**CENTRALE PHOTOVOLTAÏQUE AU SOL  
ET FLOTTANTE DU CHERBOIS SUR LA  
COMMUNE DE JOUAC (87)**

Réponse à l'avis de la Mission Régionale  
d'Autorité Environnementale  
du 13 avril 2022

Permis de construire N° 08708020B5144

Novembre 2022

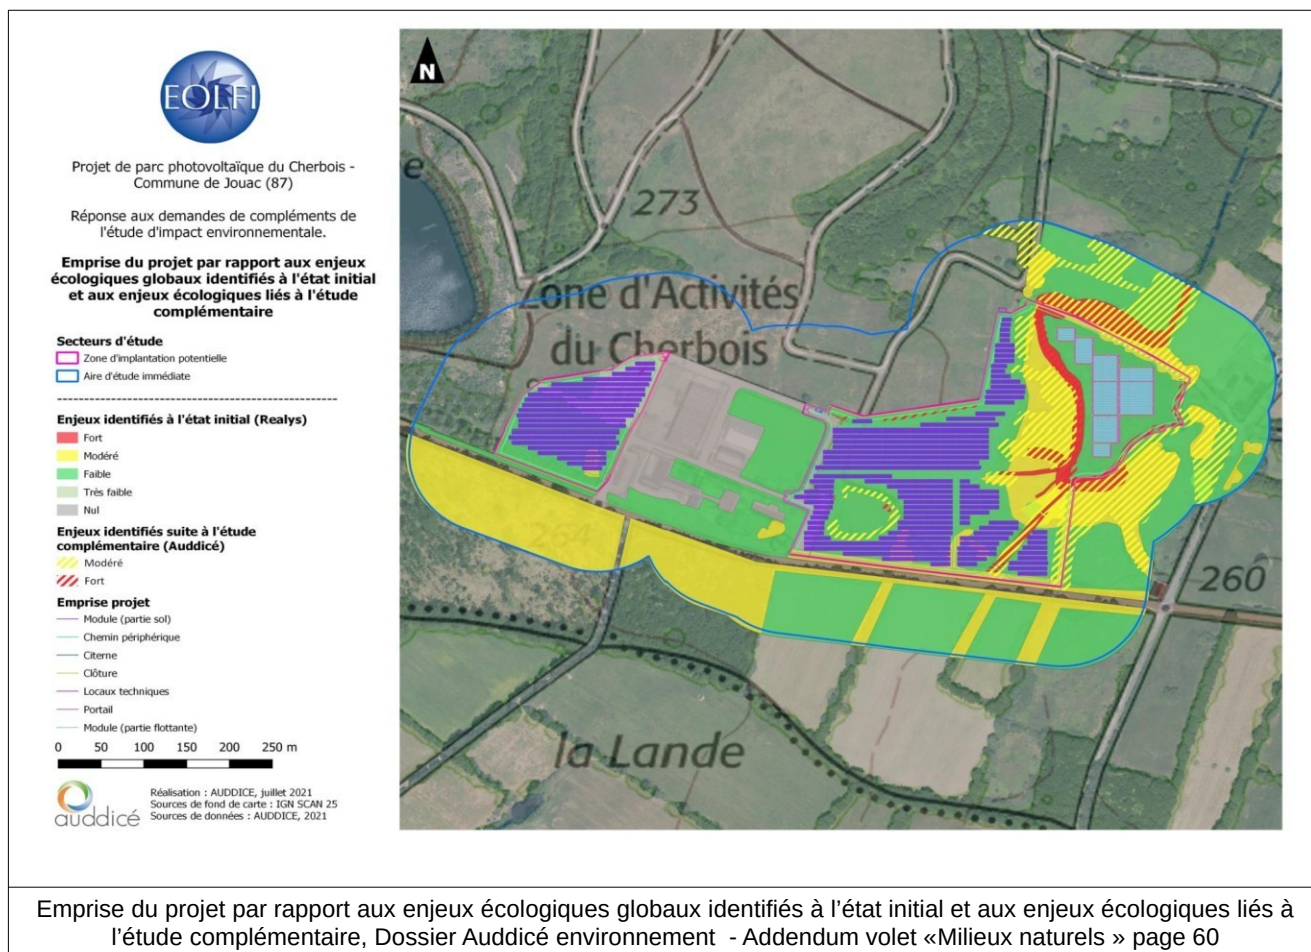
**La MRAe constate qu'aucune synthèse des milieux physiques ne figure dans cette étude, une cartographie de ces enjeux permettrait une meilleure appréhension de ceux-ci par le public.**

La représentation cartographique des différentes composantes du milieu physique représente un exercice complexe. En effet, contrairement aux composantes du milieu humain ou du milieu naturel, qui sont essentiellement localisées à la surface du sol et qui ne se superposent généralement pas, le milieu physique regroupe des composantes qui concernent à la fois le sous-sol (géologie, eaux souterraines), le sol (pédologie, zones humides) et la surface du sol (cours d'eau, plans d'eau, relief, ensoleillement).

La réalisation d'une cartographie de synthèse du milieu physique conduirait donc à représenter en deux dimensions sur un même document des informations qui nécessitent d'être visualisées en trois dimensions : elle ne serait donc que difficilement compréhensible.

La société Centrale photovoltaïque Haute-Vienne 1 a donc choisi de cartographier séparément les différentes composantes du milieu physique dans son étude d'impact : ensoleillement (p.64), eaux souterraines (p.68), géologie (p.70), zones humides sur critère pédologique (p.79), contexte hydrographique (p.87 et 88).

Afin d'améliorer la compréhension par le public des enjeux du milieu physique, nous fournissons le tableau de synthèse ci-dessous, qui présente les différentes composantes en fonction de leur positionnement par rapport au sol (surface du sol / sol / sous-sol).
